## **DOCUMENTO CONCLUSIVO**

**Miglioramento e innalzamento dei livelli di sicurezza del collegamento nel tratto compreso tra Catania e Ramacca (S.S.192 e S.S.417)**

Luglio 2025

**FIGURA 3-1 - MAPPA TEMATICA DEL RISCHIO IDRAULICO**

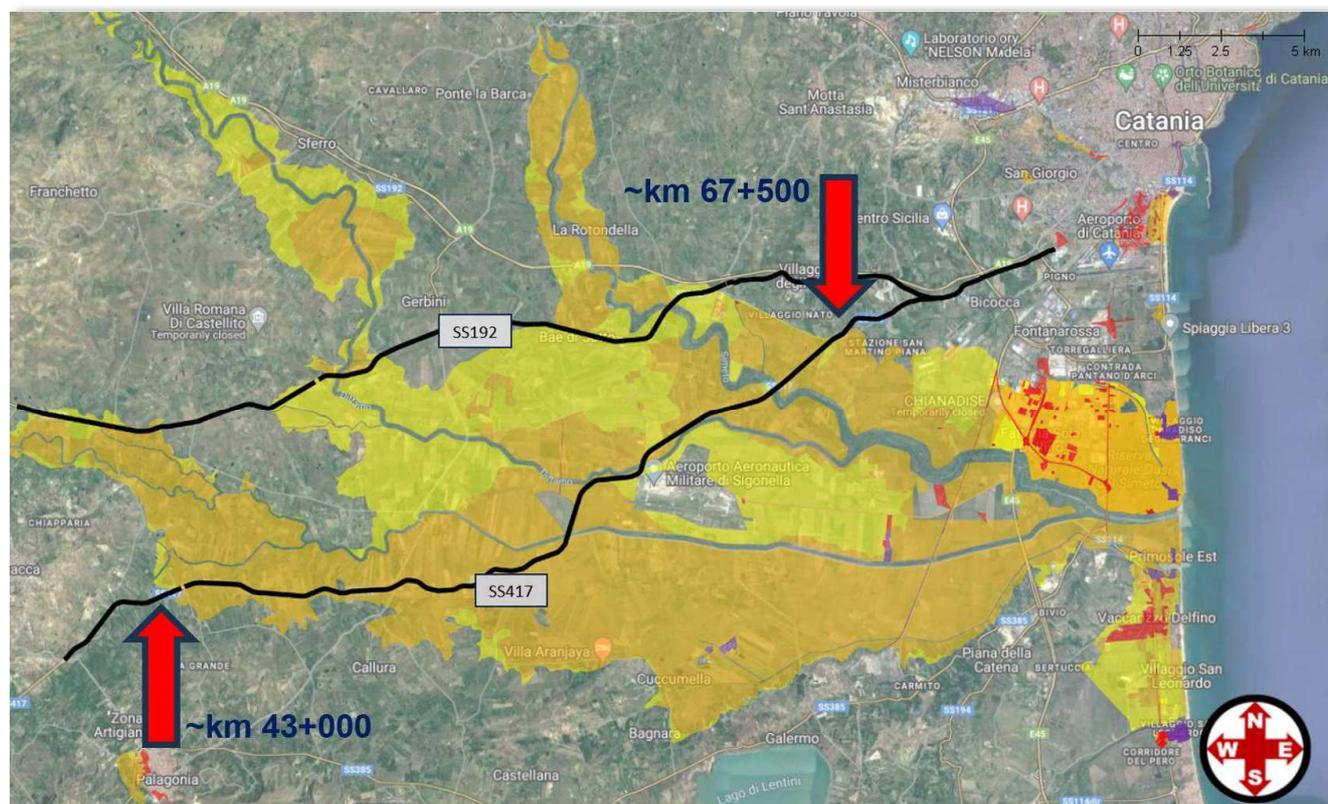
Stakeholder	Incontro	Considerazioni   Proposte   Richieste
Autorità di Bacino – Ing. Marco Sanfilippo	20 febbraio 2025	<p><i>Si consiglia di realizzare le pile fuori dall'alveo, sia per evitare problemi di erosione sia per necessità di manutenzione.</i></p> <p><i>Inoltre ci sono tutti gli attraversamenti minori da considerare.</i></p> <p><i>Da ultimo in relazione alle aree interferite dal punto di vista idraulico l'alternativa 3, oltre a presentare un minor costo, appare come quella che minimizza le interferenze idrauliche e quindi quella preferibile sotto questo profilo.</i></p>

Dall'analisi dell'infrastruttura esistente emergono elementi di criticità tali per cui l'ipotesi un potenziamento in sede dell'esistente della sezione stradale non risulta percorribile, in quanto:

- le geometrie planimetriche dell'attuale asse stradale non sono compatibili con gli standard progettuali e di esercizio minimi richiesti da normativa per un tipo di strada Extraurbana Principale Tipo B a carreggiate separate;
- le quote attuali della strada manterrebbero diversi tratti in condizioni di vulnerabilità Idraulica, ed in funzioni delle fasce di esondazione la livelletta stradale deve essere portata ad una quota di 6-8 metri sul Piano campagna
- andrebbe comunque strutturata una viabilità di rango inferiore per regolarizzare e razionalizzare gli accessi laterali ai fondi agricoli e consentire gli spostamenti alle componenti di traffico non ammesse su una strada di tipo B – extraurbana principale

Per queste ragioni, le alternative di progetto sono state studiate sia lungo il corridoio storico (Alternativa 1) individuato dalla S.S. 417 e dalla S.S. 192, sia lungo un corridoio alternativo con condizioni idrauliche più

favorevoli (Alternativa 2 e 3), posizionato a Nord della S.S. 417, dove gli strumenti di pianificazione (PAI/PGRA) e lo studio idraulico condotto nell'ambito del DOCFAP, individuano condizioni più idonee all'attraversamento delle aree di esondazione dei tre corsi d'acqua.

Le conclusioni dello studio idraulico del DOCFAP sono state condivise dall'Autorità di Bacino che ha evidenziato una propensione verso l'Alternativa 3 che si sviluppa lungo il corridoio Nord, dove l'estensione dell'area di esondazione è più ridotta e di conseguenza minore è lo sviluppo complessivo dei tratti in viadotto necessari per la compatibilità idraulica.
